FAQ

au Règlement Eurobot^{Open} Junior 2020

27^e édition des Rencontres de Robotique - Planète Sciences
Version OFFICIELLE

NOTE : Ce document est un correctif de certaines coquilles qui ont pu s'être glissées dans la version du règlement 2020 Eurobot^{Open} Junior publié au mois d'octobre 2019. Attention, il ne reprend pas l'ensemble des réponses apportées sur le forum.

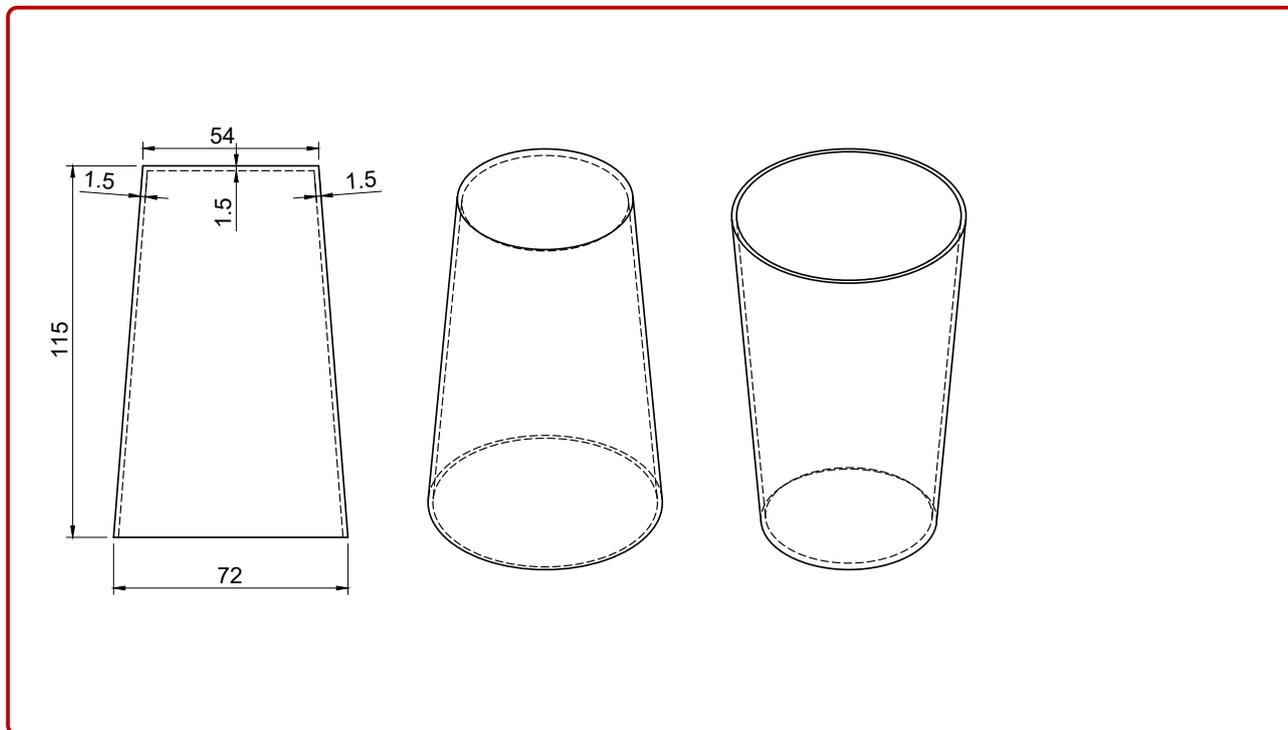
Une ambiguïté sur la validité des bouées dans les chenaux existait.

Il faut donc remplacer :

Pour qu'une bouée soit considérée valide dans un chenal, au moins un de ses deux plans circulaires (le « dessus » ou le « dessous » de la bouée) doit être entièrement en contact avec l'aire de jeu et au moins partiellement en contact avec une ligne de délimitation de chenal (Cf. Figure 6b).

Pour qu'une bouée soit considérée valide dans un chenal, au moins un de ses deux plans circulaires (le « dessus » ou le « dessous » de la bouée) doit être entièrement en contact avec l'aire de jeu et au moins partiellement en contact avec une ligne de délimitation de chenal **de la couleur de la bouée** (Cf. Figure 6b).

J.1.a. LES BOUEES

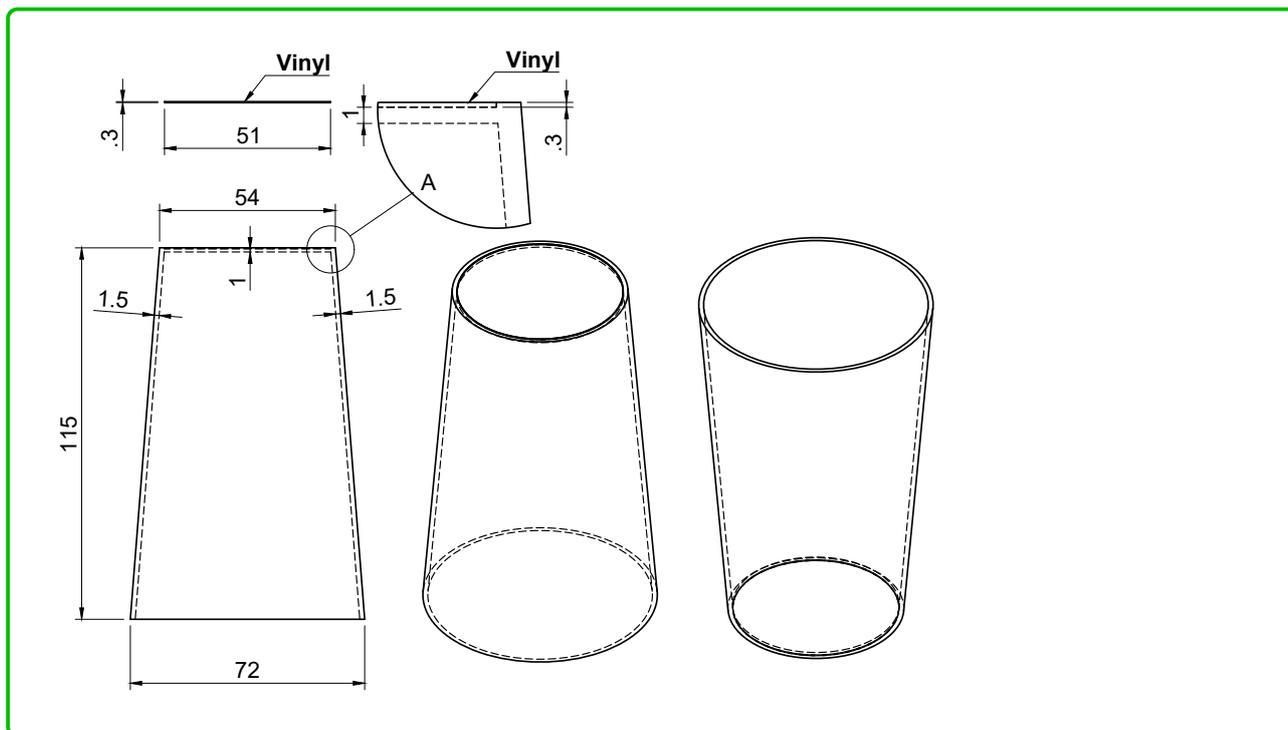
Le vinyle recouvrant le dessous des bouées n'apparaissait pas sur le schéma de fabrication.

Il faut donc remplacer :

par :

J.1.c. LA GIROUETTE

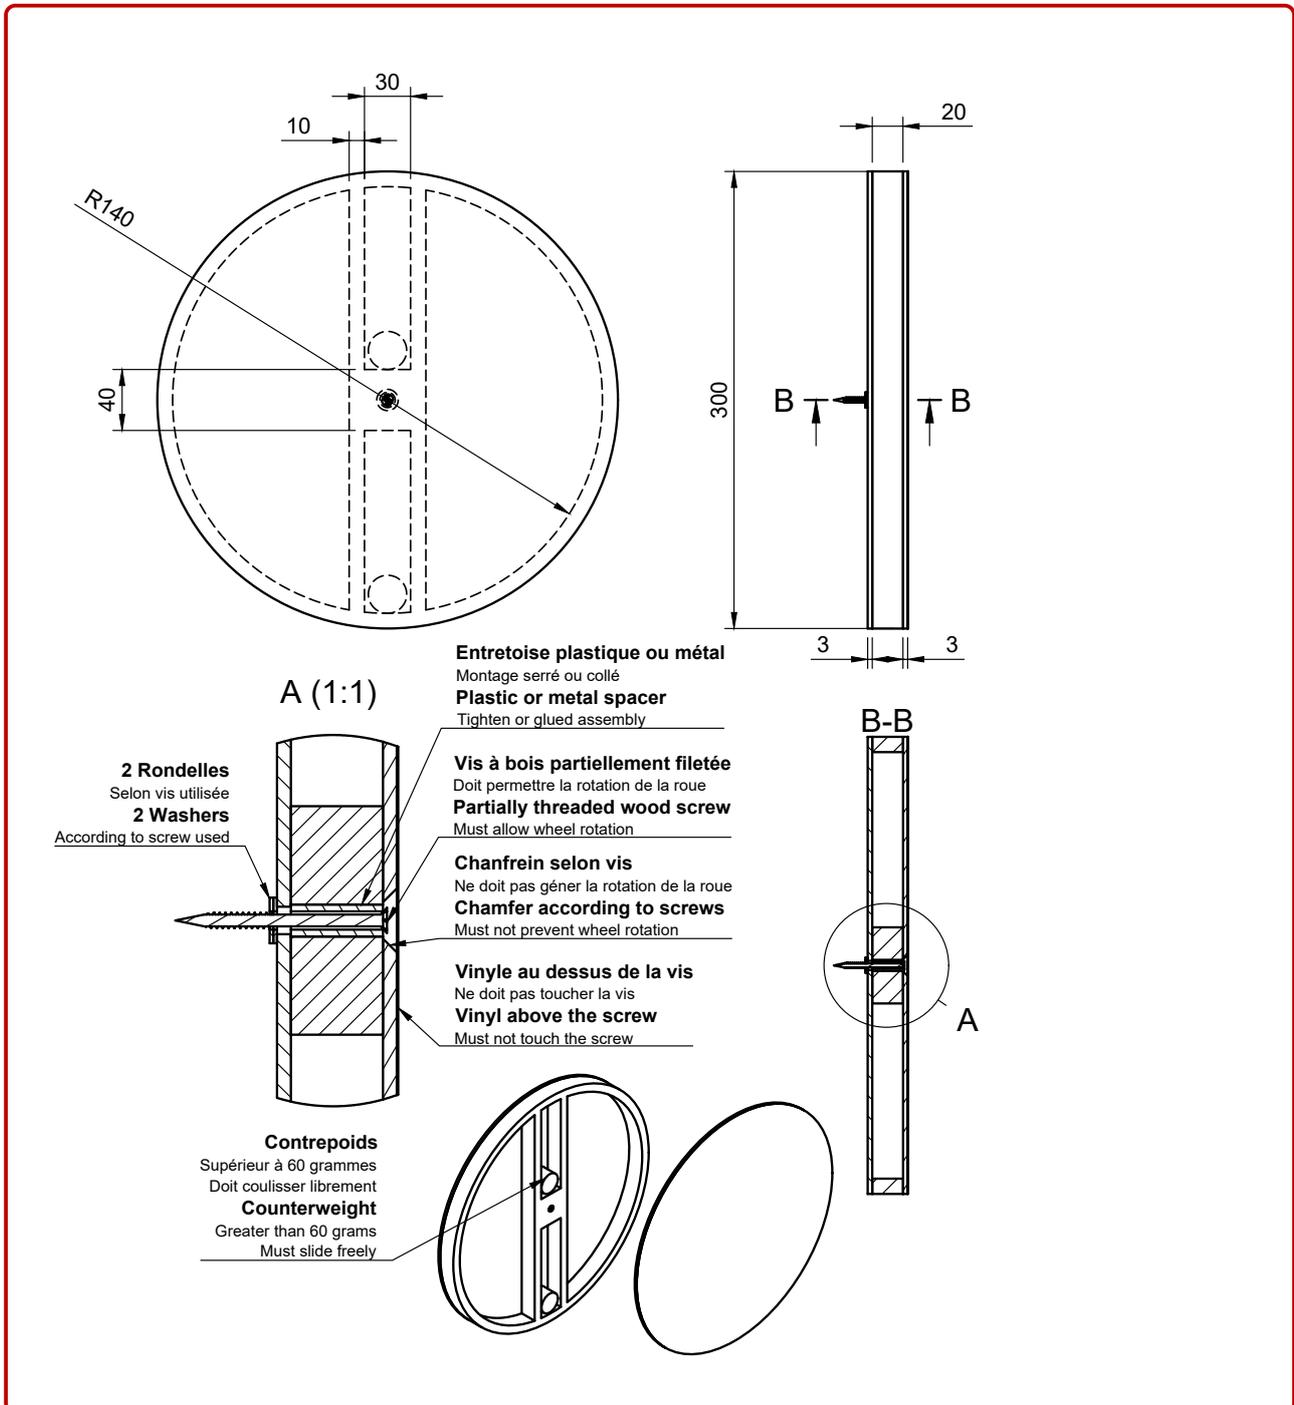
Le vinyle recouvrant le bord de la girouette n'apparaissait pas sur le schéma de fabrication.

Il faut donc remplacer :

par :
